710 - INSP
 ISO/IEC 17020
 Origineel verslag

Verkoop [Afd 8.4.2]

Verslagnummer:
 31/11092026/63091/74847/1

Inspectie adres: Leenstraat 31, 9620 Zottegem
 (België)

Bord: Bord 3 #3/3

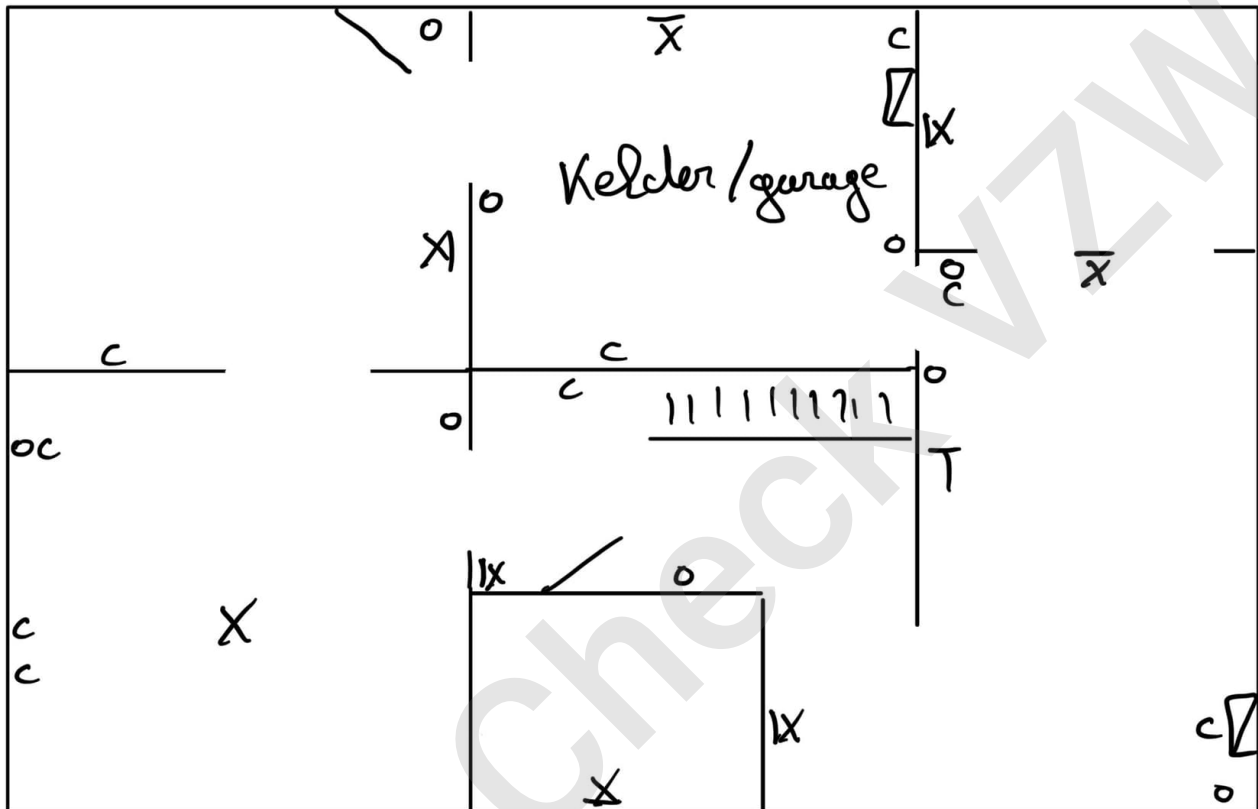
- De beschermingsgraad van de ruimte moet ten minste IPXX-D zijn voor ruimtes publiek toegankelijk en IPXX-B voor gewone ruimtes. - oAfd 4.2.2.3
- De penautomaten/zekeringen van hetzelfde circuit zijn niet van dezelfde nominale grootte. - oAfd 5.3.5.5
- De houders van de penautomaten zijn niet uitgerust met een kaliberstuk. - oAfd 5.3.5.5.a
- De vermeldingen tegen overstromen op de beschermingstoestellen zijn niet zichtbaar. - oAfd 5.3.5.5; Afd 8.2.1
